Acta Consecutivo No.	003	**Lugar y Fecha**	Bogotá D.C. miércoles 20 de mayo de 2026
Asunto	Aprobación de diseño de medallas fabricadas por primera vez del contrato No. 057-00-A-COFAC-DILOS-2026		
Oficina Productora	DILOS		
Hora Inicio	15:30	**Hora Finalización**	15:50
Ausentes	N/A

En cumplimiento de lo acordado en la segunda reunión de verificación de diseño de medallas fabricadas por primera vez, correspondiente al Contrato No. 057-00-A-COFAC-DILOS-2026, llevada a cabo el jueves 30 de abril de 2026, y teniendo en cuenta los diseños presentados por la empresa Granados y Medallas S.A.S., en calidad de contratista, y enviados al Supervisor Principal el día jueves 14 de mayo de 2026, se deja constancia de la aprobación por parte de la Fuerza Aeroespacial Colombiana de los diseños correspondientes a la Medalla Militar Corazón Azul en sus diferentes categorías: primera, segunda, tercera, cuarta y quinta vez.

Medalla Militar Corazón Azul (primera vez)

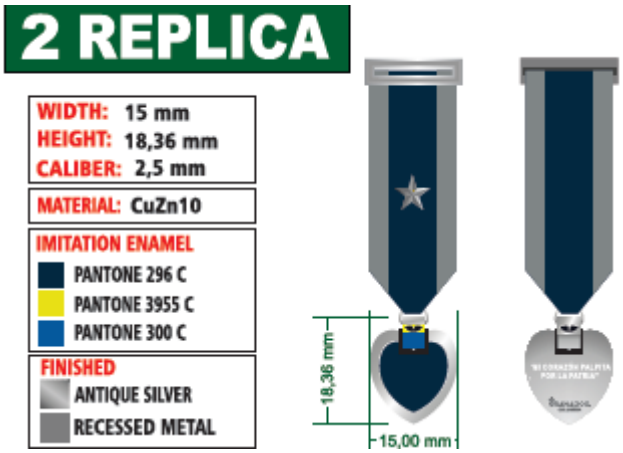
Una vez verificada la propuesta presentada por el contratista, se determina que esta cumple con la indicación de que el diseño de la Medalla Militar Corazón Azul, conforme a lo establecido en el Decreto 1070 de 2015, debe incluir en la cinta, tanto de la joya como de la réplica, una estrella plateada por cada categoría:

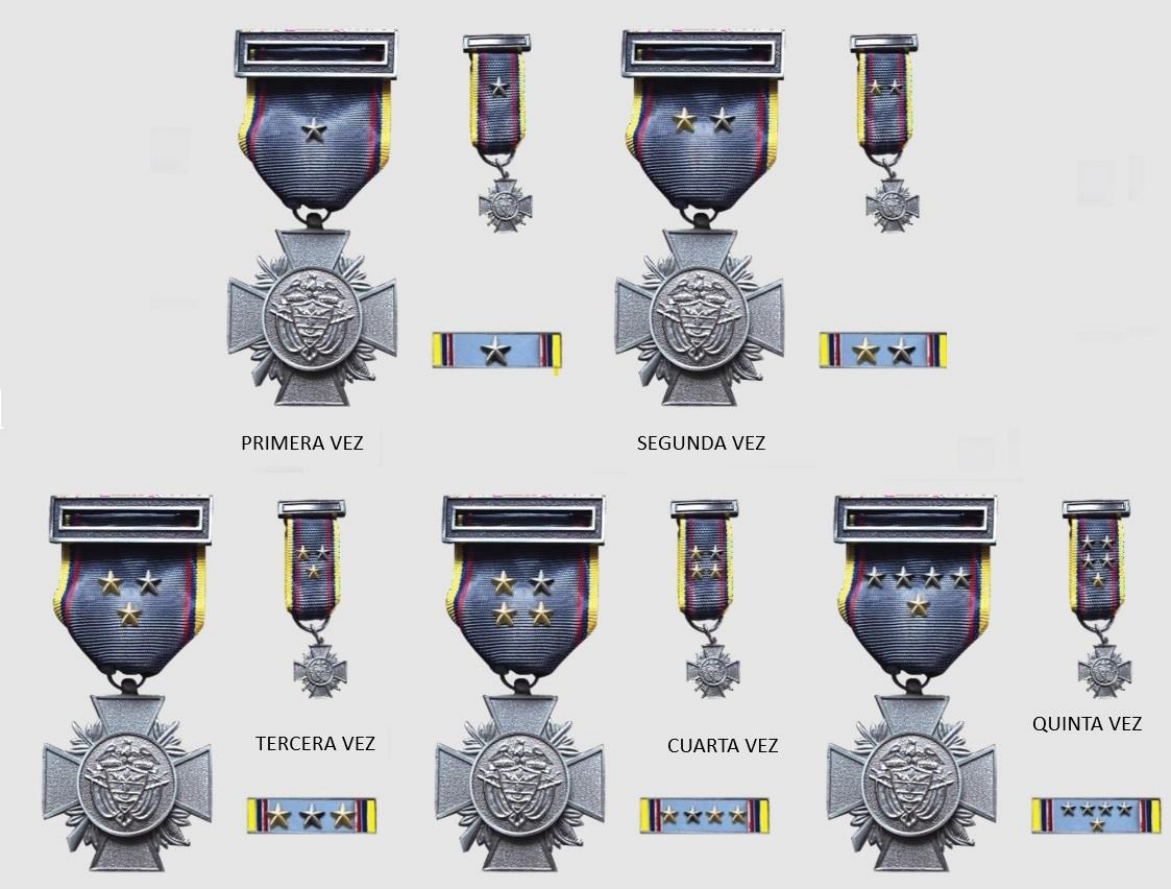
En cuanto a las veneras, el diseño del contratista cumple con la indicación de que esta debe llevar una línea horizontal en color azul claro por cada categoría, de la siguiente manera:

Primera vez: una (01) línea	
Segunda vez: dos (02) líneas	
Tercera vez: tres (03) líneas	
Cuarta vez: cuatro (04) líneas	
Quinta vez: cinco (05) líneas

Tabla 9. Dimensiones de La MEDALLA MILITAR CORAZON AZUL

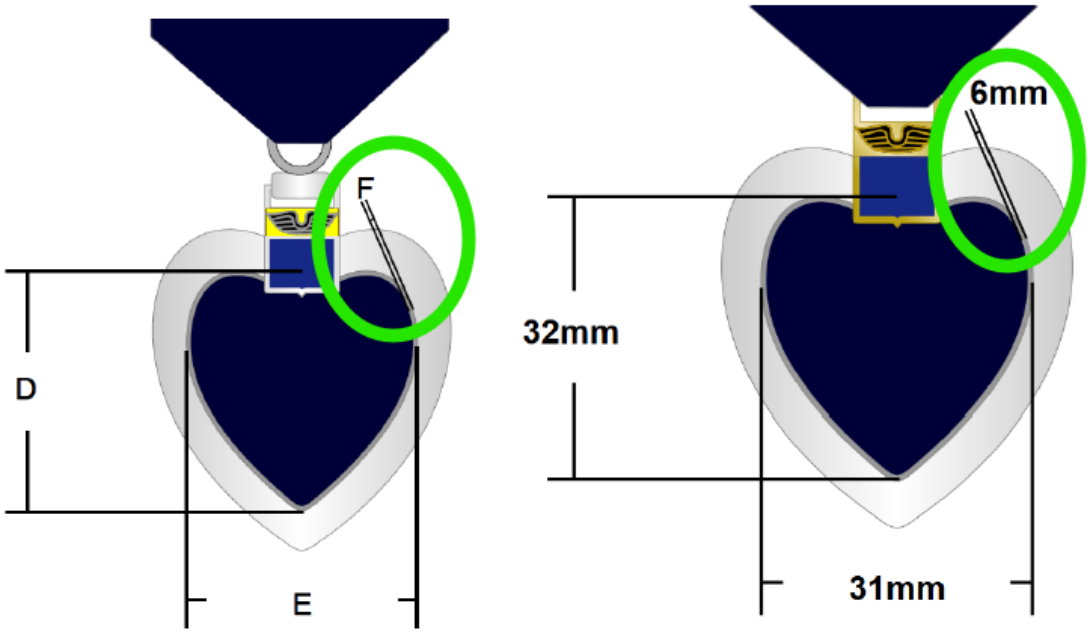
Adicionalmente la Tabla 9. Dimensiones de La MEDALLA MILITAR CORAZON AZUL, señala que el ESPESOR CORAZÓN INTERNO tiene una medida de 6mm:

Luego de verificar la información, la Supervisión del Contrato y el área de Calidad de la Fuerza concluyen que, con el fin de preservar la estética y los diseños originales de la medalla, no se tendrá en cuenta la medida establecida en la ficha técnica. Lo anterior, debido a que la pieza azul de la medalla presentaría un relieve excesivo que afectaría el diseño original previamente aprobado.
